女川原子力発電所 2 号機の安全性に
関する検討会 説明資料

女川原子力発電所2号炉に関する 審査の概要

原子力規制庁
令和2年3月23日

【F-6断層~F-9断層に関する評価の見直し】

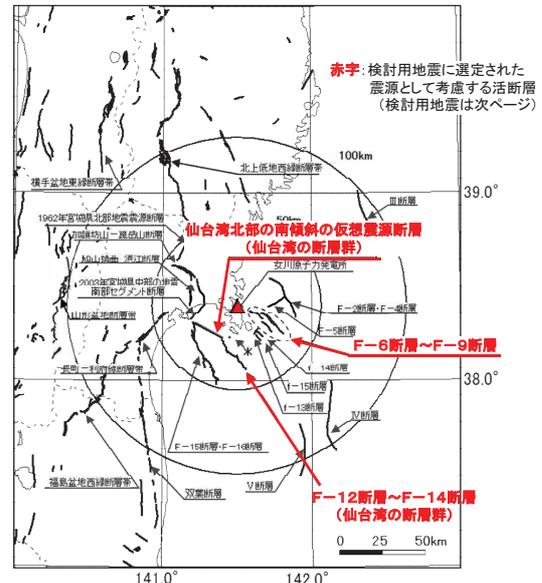
- 産業技術総合研究所発行の地質図、地質調査所編(1992)、地震調査研究推進本部(2006)、今泉ほか編(2018)等の文献調査を含む調査結果に基づき、震源として考慮する活断層として右図の通り抽出し、活断層の位置、形状等評価した。
- F-6断層~F-9断層については、申請時は断層長さを約22kmとしていたが、規制委員会の指摘を踏まえ、追加調査(音波探査及び海底地形調査等)を実施し、その位置(端部)を見直し、断層長さを約23.7kmと評価を見直した。

- 適切な手法、範囲及び密度で調査を実施した上で、総合的に評価し、活断層の位置、形状等を明らかにしていることから、新規制基準に適合していることを確認。

第4条 耐震設計方針 (地下水位低下設備の効果を考慮した地下水位の設定)

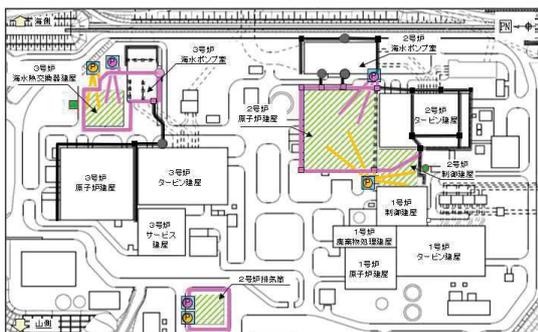
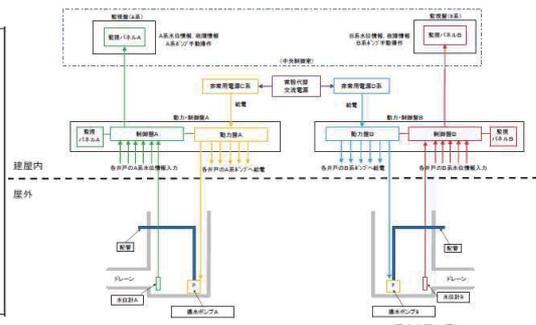
規制委員会の指摘

- 地下水位低下設備は供用期間全てにおいて機能を有している必要があり、地下水位低下設備が機能喪失した場合には、重要安全施設等に影響を及ぼすことから、耐震性を含めた信頼性確保の考え方

申請者の説明

- 基準地震動に対して機能維持する設計
- 設置許可基準規則第12条第2項に規定する多重性又は多様性及び独立性の確保
- 全交流動力電源の喪失を想定し、常設代替交流電源設備からの電源供給が可能な設計
- 地下水位低下設備の機能喪失への対応として、可搬型設備等を確保するとともに、当該設備に対する運転上の制限(LCO)及びLCOを満足していない場合に要求される措置等を含めた運転管理における手順及び体制の整備

地下水位低下設備について、適切に信頼性を確保した上で、その効果を考慮し設計用地下水位を設定する方針であることを確認

第5条 耐津波設計方針 (復旧・改修工事計画が入力津波の評価に与える影響)

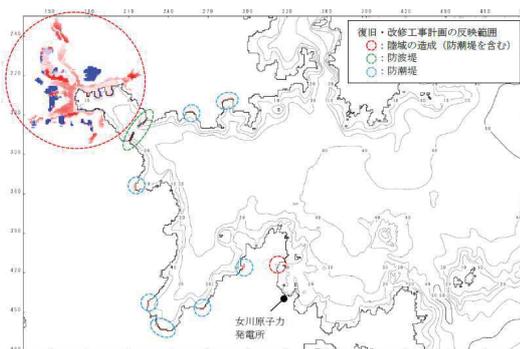
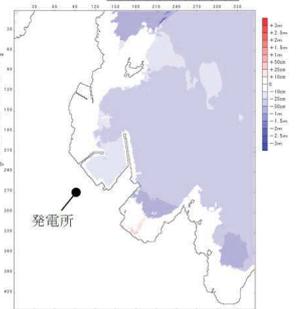
規制委員会の指摘

- ・ 復旧・改修工事計画の完了前及び完了後のいずれにおいても保守的な入力津波を採用することが必要

- ・ 復旧・改修工事計画の反映前後の評価結果を比較した上で、双方の評価結果から保守的な入力津波を採用
 - 上昇側の入力津波に与える影響なし
 - 下降側の入力津波は、復旧・改修工事計画を反映しない評価結果より最低水位は低くなるため、復旧・改修工事計画の反映後の入力津波に変更

第5条 耐津波設計方針 (防潮堤のうち鋼管式鉛直壁の構造成立性、止水性の確保)

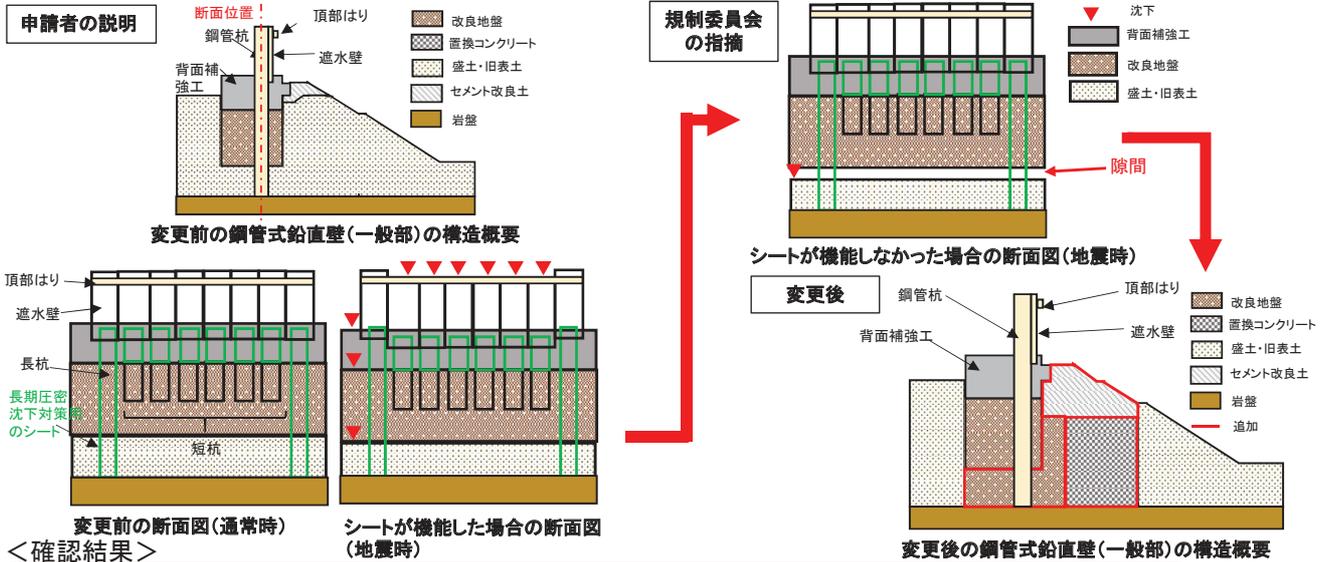
規制委員会の指摘

- 地震時(短期)の盛土・旧表土の不等沈下に対して、用途の異なるシートのすべり性能が機能しなければ、背面補強工及び改良地盤が沈下せず、地中に隙間ができ、止水性を喪失する可能性がある
- 試験等に基づきシートの地震時におけるすべり性能を検証することが必要

- 以下の構造に抜本的に改善することにより、構造成立性を確認
 - 地震時の不等沈下対策として岩盤上の盛土・旧表土を地盤改良
 - 支持地盤のすべり安定性を確保するため、鋼管式遮水壁の海側前面に置換コンクリートを設置

第5条 耐津波設計方針(防潮壁の構造成立性)

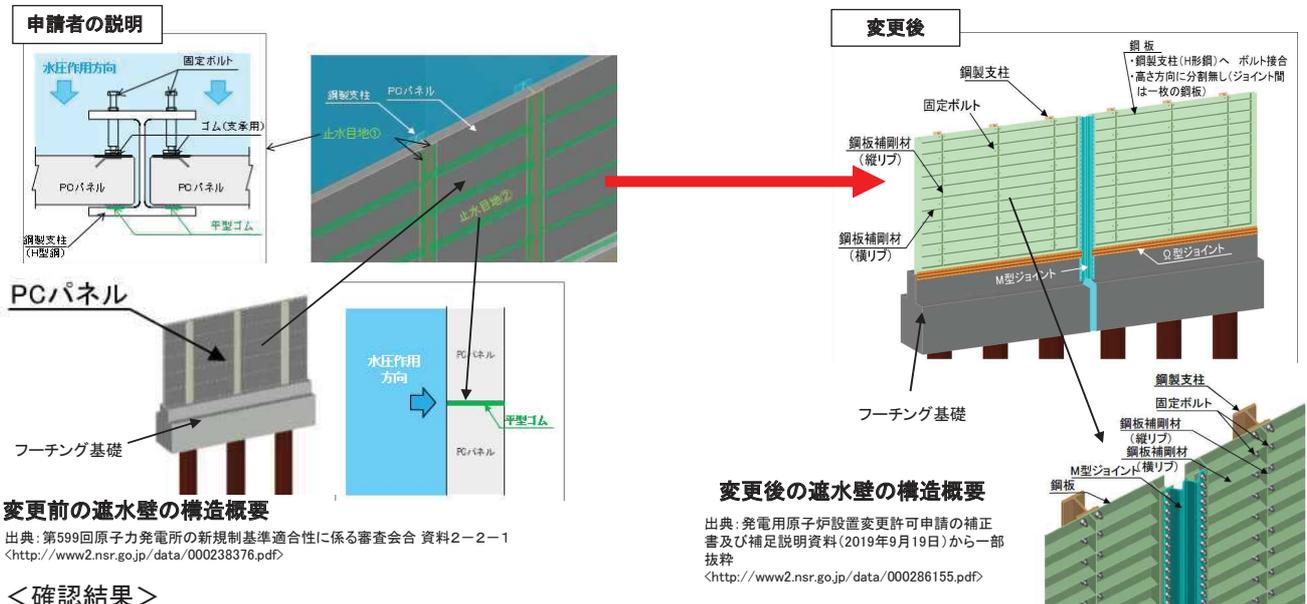
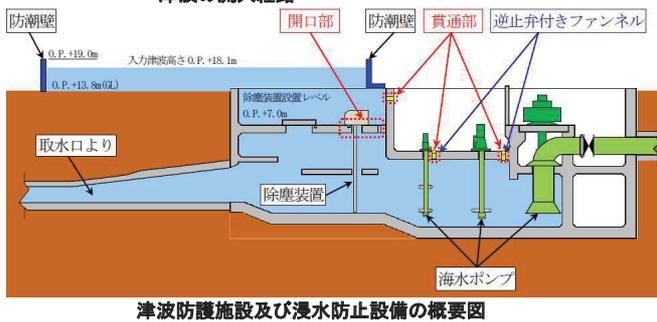
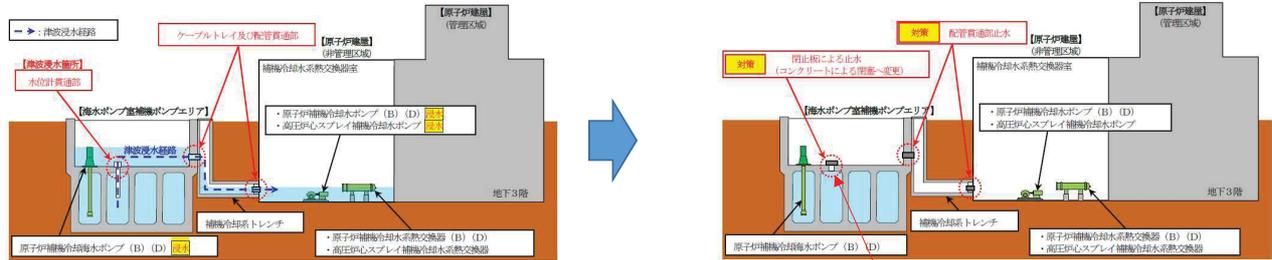
規制委員会の指摘

- 止水性、支持性、変位追従性を同時に担うゴム支承の採用は審査実績がないこと、かつ、適用できる規格基準がないことから、構造及び設計の成立性について振動試験等で確認が必要

- 以下の審査実績のある構造に抜本的に改善することにより、構造及び設計の成立性を確認
 - PCパネル遮水壁とゴム支承を取りやめ、鋼製遮水壁を支柱にボルトで接合
 - 遮水壁間の構造上の継ぎ手部には、止水性及び変位追従性に実績のある止水ゴムを設置
